HENVENDELSER MODTAGET I HØRINGSPERIODEN

FORSLAG TIL LOKALPLAN ENGLANDSVEJ NORD

Offentlig høringsperiode fra den 2. november 2022 til den 28. december 2022.

Englandsvej 25

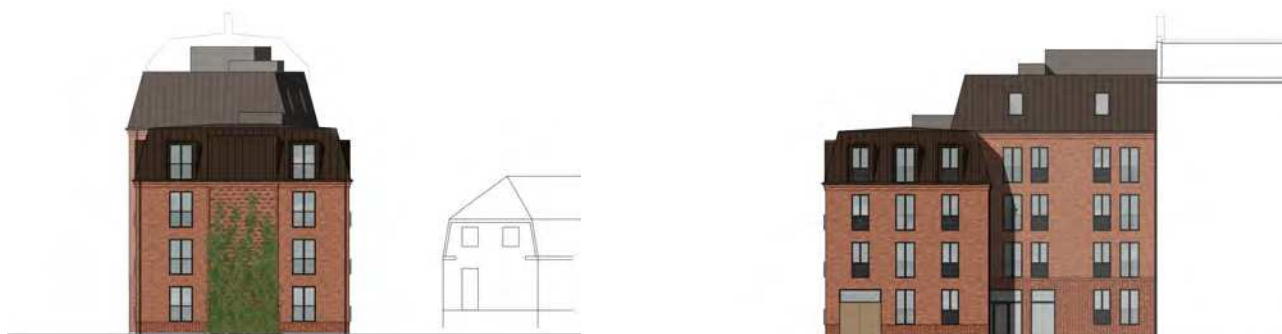
- Vinduesformater er bearbejdet, og på den høje bygningskrop er takten og antallet af vinduer ændret for større tilpasning til naboen på Englandsvej 23.
- For at reducere risikoen for indbliksgener har vi valgt at udforme vinduerne med et blændet brystningsparti, så vindueshullets højde fastholdes, mens glasarealet reduceres ift. tidligere forslag.
- Gesimser tydeliggøres ved et større fremspring og højde for at forstærke oplevelsen af den vertikale tredeling.
- Bygningen gives grønnere udtryk ved en egrønning med klatreplanter på midterfeltet af facaden mod Søren Norbys Allé.

Det er vores forslag, at ovenstående samt visualiseringer og facadeopstalter på de efterfølgende sider indarbejdes i det endelige lokalplanforslag.

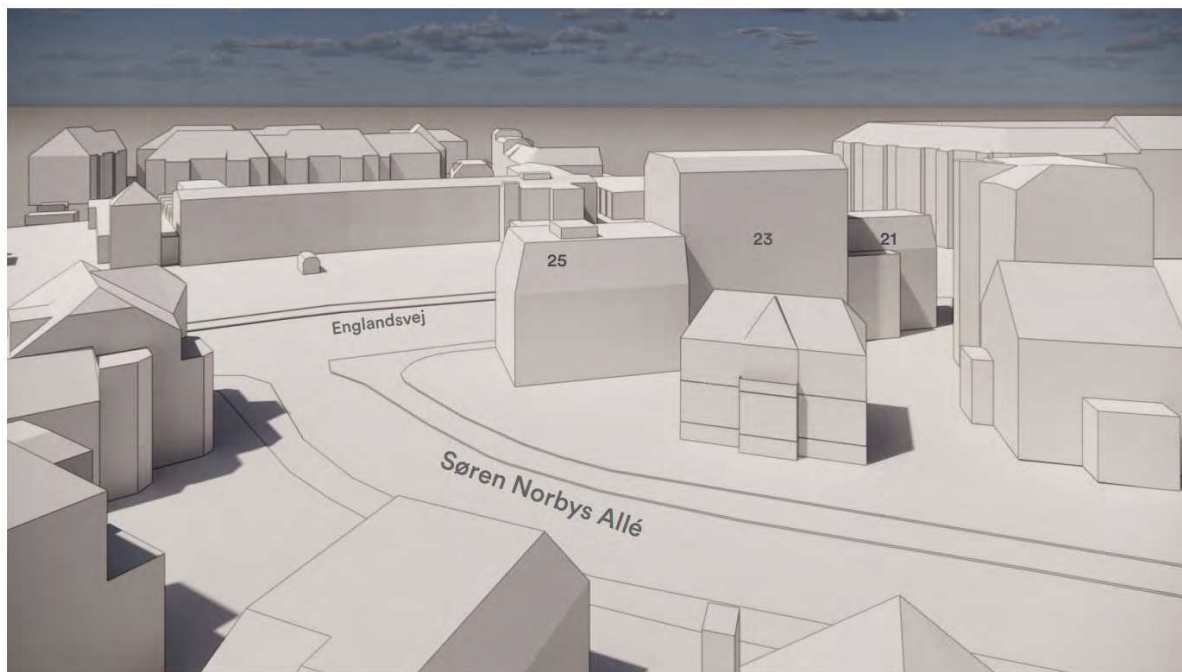
Løsning og forslag til ændret plan for Engelsvej 25:

På baggrund af ovenstående forhold indstiller Grundejerforeningen Eberts Villaby, for så vidt angår planen om ny boligbebyggelse på ejendommen Engelsvej 25 (matr.nr. 24a, Sundbyvester, København), til, at kommunen tilbagekalder lokalplanforslaget til fornyet behandling i forvaltningen, i Teknik- og Miljøudvalget og Borgerrepræsentationen.

1. Nybebyggelsen anvendes som i lokalplanforslaget fortsat til ungdomsboliger
2. Nybebyggelsen består af 2 etager plus tagetage. Dermed får ejendommen samme højde som planen for Engelsvej 21 og der opnås en fin symmetri mellem Engelsvej 21 og Engelsvej 25 omkring ejendommen Engelsvej 23.
Bygningens højde svarer til højden på Villabyens højeste huse, eksempelvis ejendommen overfor på hjørnet af Søren Norbys Allé og Engelsvej, Engelsvej 27. Dermed opnås en ægte og harmonisk nedtrapning mellem etageejendommen Engelsvej 23 og villabyens bevaringsværdige ejendomme, der generelt er en anelse lavere.
Gavlen mod Søren Norbys Alle og indgangen til Eberts Villaby er i tagetagen vinklet ind som tagene i villabyen.

3. Bygningen trækkes tilbage fra Søren Norbys Allé. Forslaget tilstræber at opnå et afbalanceret volumen ved siden af Engelsvej 23 og at holde indgangen til villabyen fri. Herved åbnes indgangen til villabyen visuelt op, som det er karakteristisk for alle øvrige indfartsveje mellem Engelsvej/Amagerbrogade og villabyen. Endvidere opnås, da nybyggeriet nu flugter med de øvrige villaer, en arkitektonisk og æstetisk sammenhæng og integration mellem nybyggeriet og villaerne. Ved tilbagetrækningen opnås mulighed for et beplantningsområde, der ikke findes i den nuværende plan for bygeområdet. En forhåbe mod Søren Norbys Allé vil understøtte villabyens karakteristiske gaderum med hierarkiet vejtræer, hegn, forhaver og til sidst bygninger.

4. Med reduktionen i højde og tilbagetrækningen af bygningen fra Søren Norbys Allé reduceres betydeligt de skyggegener, der karakteriserer lokalplanforslagets nybyggeri på Engelsvej 25. Dette vil være til stor gavn for såvel beboerne i nabovillaerne som for beboerne i etageejendommene på Toren Oxes Allé 2 og Engelsvej 23. Beboerne i de to etageejendomme vil i mindre omfang blive ramt af skyggen fra byggeriet og vil fortsat kunne sidde i solskin på deres altaner. Det eksisterende gårdmiljø vil kunne bibeholdes som beplantningszone.

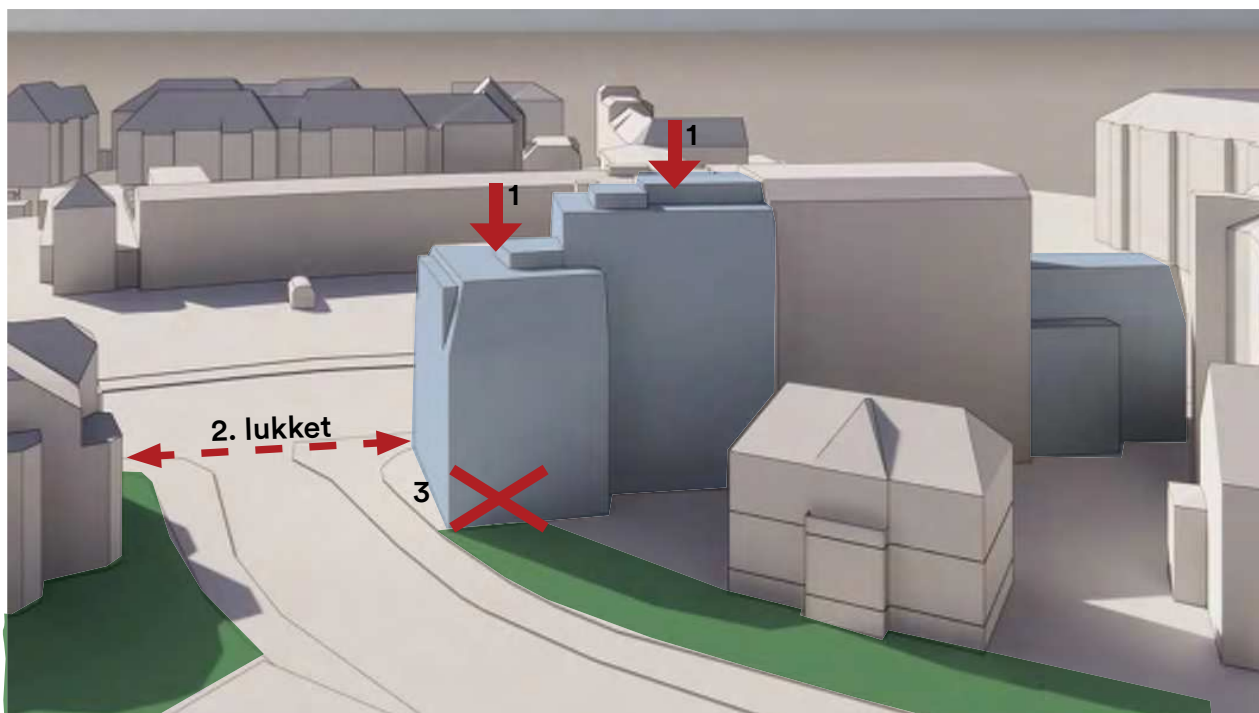
Bebyggelse med udelukkende små boliger for eksempel medfører at der er hovedopholdsrum på alle facader og dermed mest mulige indbliksgener på nabogrundene. Indbliksgener kunne reduceres ved at følge villakvarterets princip om at placere hovedvinduer mod vej og lukkede gavle mod nabo.

Facade a mod Søren Norbys Alle bør derfor omformuleres som åben hovedfacade og gavlfacade mod nabo på Søren Norbys alle 18 bør holdes lukket som sekundærfacade for at undgå unødvendige indbliksgener. Der er meget lidt friarealer ift. antallet af fremtidige beboer, som sænker boligkvaliteten betydeligt. I det hele set, lægger forslaget op til dårlige planløsninger og der må frygtes at det medfører meget fra- og tilflytning. Eksisterende mur i skel mod Søren Norbys alle 18 skal bevares i sin nuværende form og højde, som i øvrigt både kommunen og bygherre har bekræftet på orienteringsmøde den 04.11.2021.

Dette skal fremgå lokalplanen og rettes i §8 stk6. Bebyggelsens tagform er meget fremmet i området og fungerer åbenlyst ikke særlig godt med den påtænkte anvendelse med små lejligheder, hvor badeværelserne stikker ud af tagfladen som kviste uden vinduer. Der skal dog i det mindste forskrives tagmateriale passende til både tagform og villabyen, og det er tagpap altså ikke. Der burde

Bebyggelse på Engelsvej 25 jfr. Lokalplanforslag Engelsvej Nord

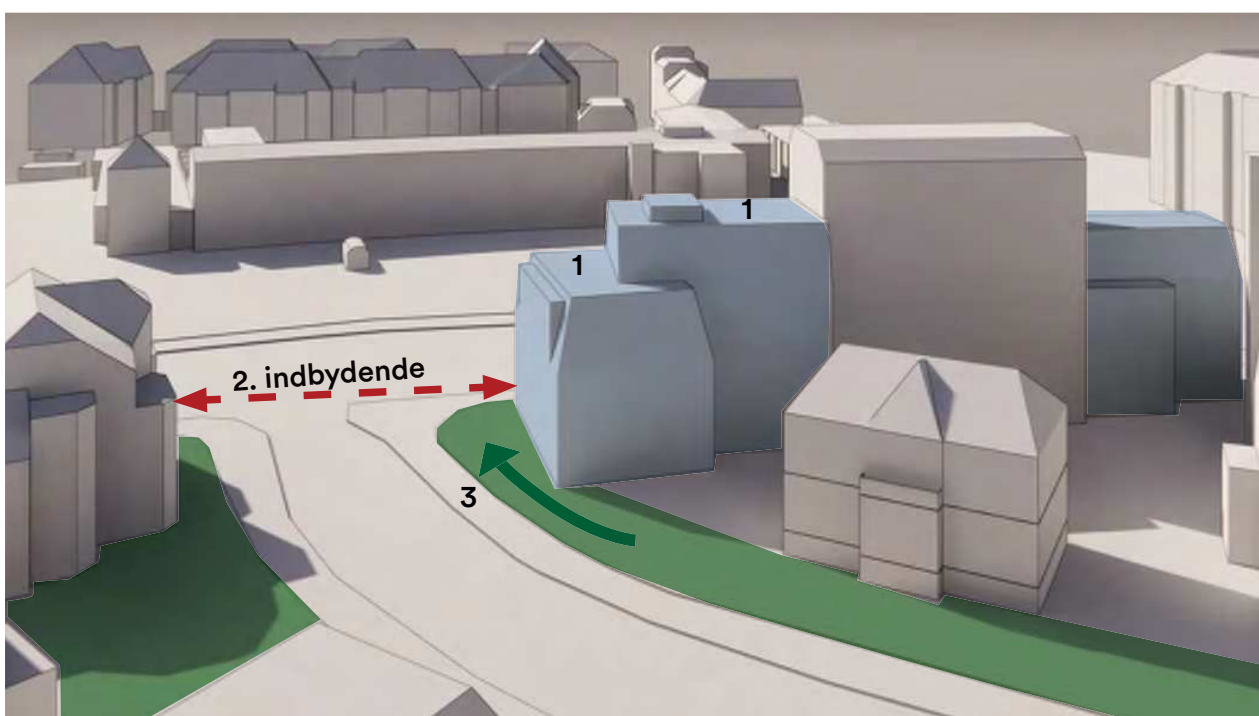
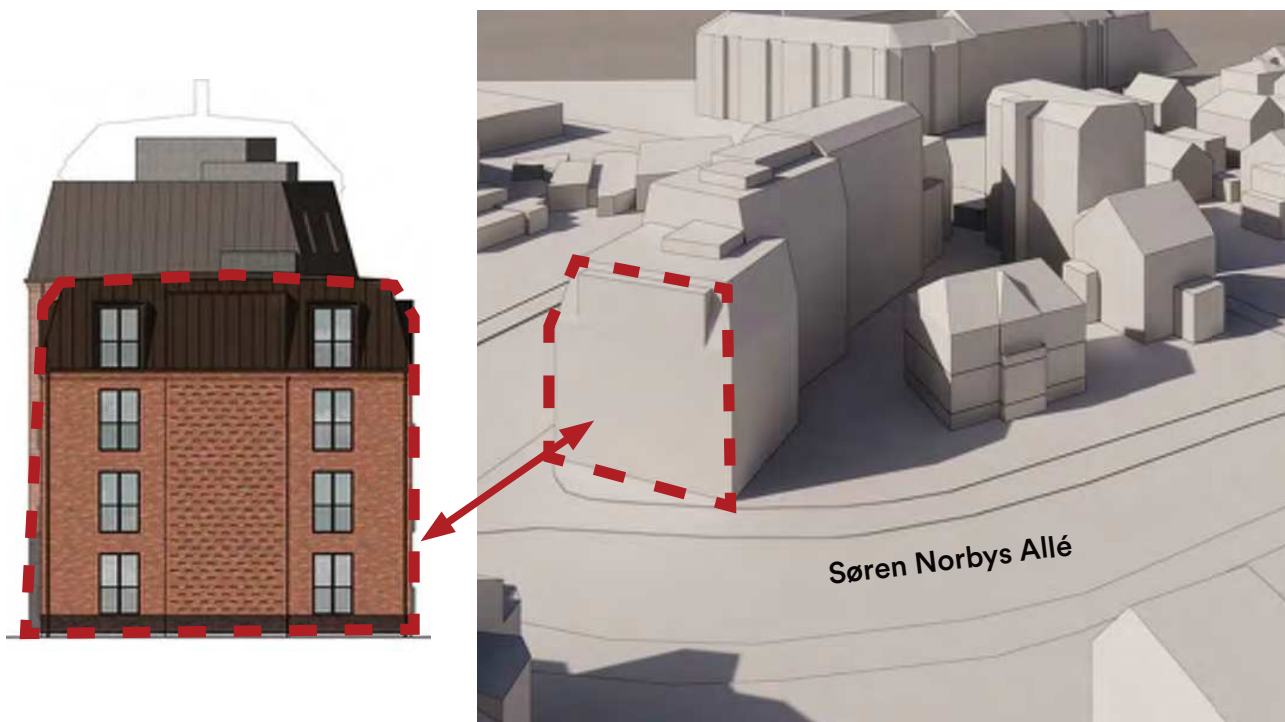
1. For stor bygningsvolumen
2. Indgang til kvarteret for snævert, bygning blokerer indblik i kvarteret
3. Ingen plads til grønt areal

Optimerings forslag: 1 etage lavere og rykket ind fra Søren Norbys Allé

1. Den nye volumen passer i højden og proportioner til de historiske bygninger i kvarteret
2. Åbning mod byen bevares og villabyens grønne træk føres ud i byrummet.
3. Den grønne stribe, som er karakteristisk for Ebertsvillabyen, integrerer den nye bebyggelse i den eksisterende bydel

Bebyggelse på Engelsvej 25 jfr. Lokalplanforslag Engelsvej Nord

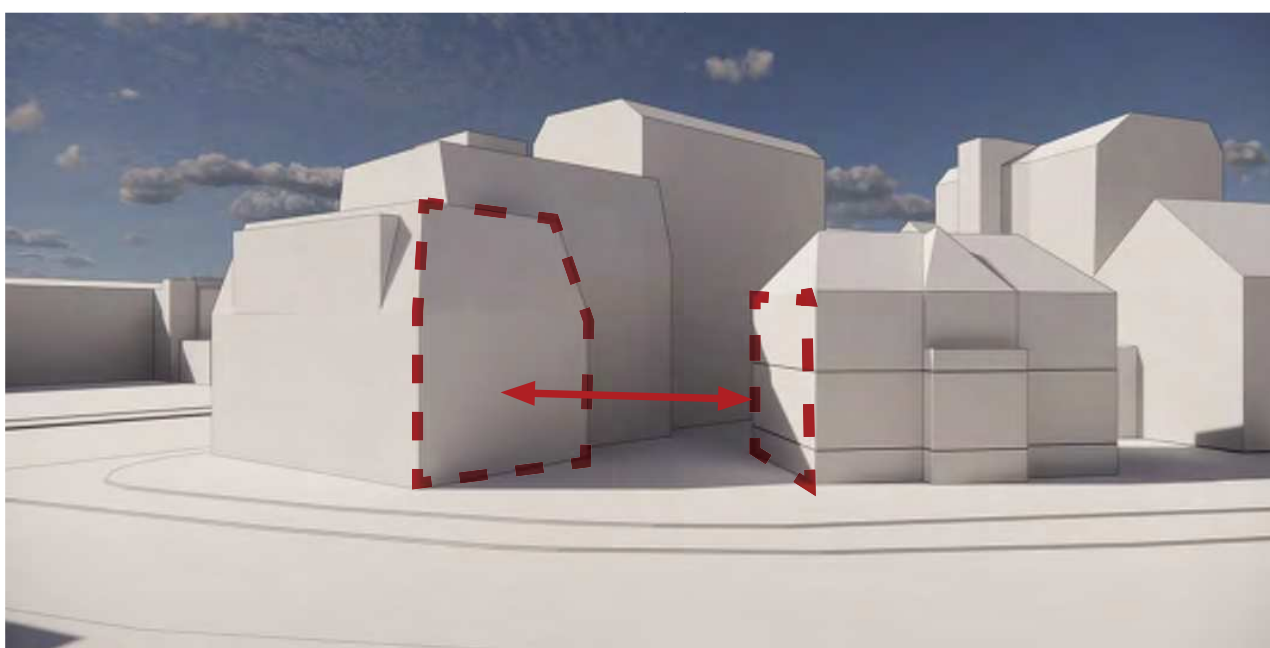
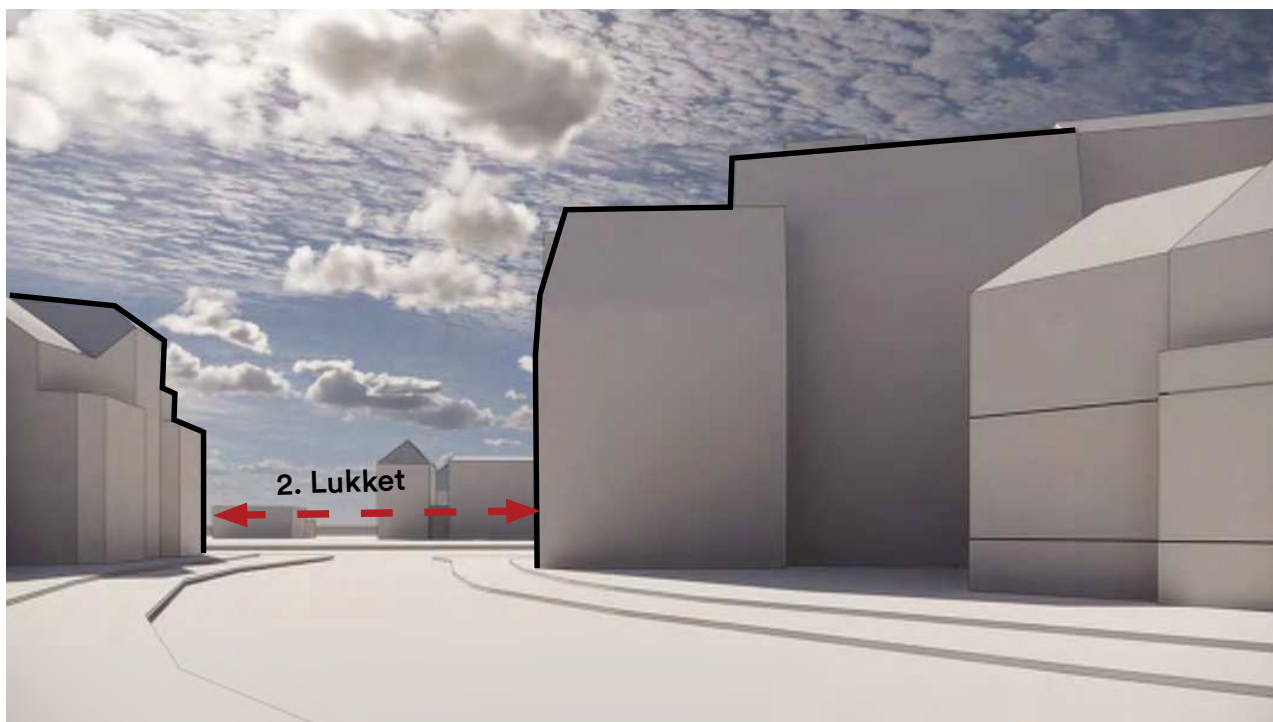
Lukket facade med få vinduer mod vej, store vinduer mod nabo.

Optimerings forslag: 1 etage lavere og rykket ind fra Søren Norbys Allé

Inbydende åbne facade mod vej som i resten af kvarteret. Lukket gavler mod naboen for at undgå indbliksgener.
